改善箇所説明図

G V W 15.5 トン以上の車両に対応しているテールゲートリフタ用 3 分割式のアルミ製及び高床車用スチール製後部突入防止装置において、後部突入防止装置を構成している角パイプの板厚選定が不適切なため、板厚が 2.3mm の角パイプを用いた場合、強度不足により当該パイプが座屈あるいは面外荷重による変形を起こし、基準値以上の変位となることから道路運送車両の保安基準を満足しない。

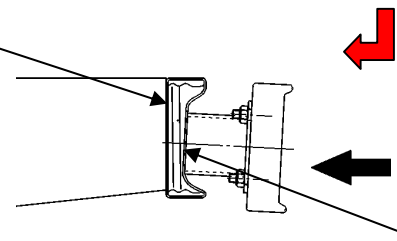
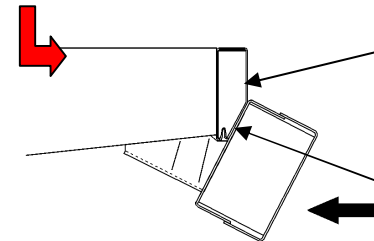
規定荷重に達する前に角パイプ下部が座屈する

規定荷重に達する前に角パイプ後面が凹む
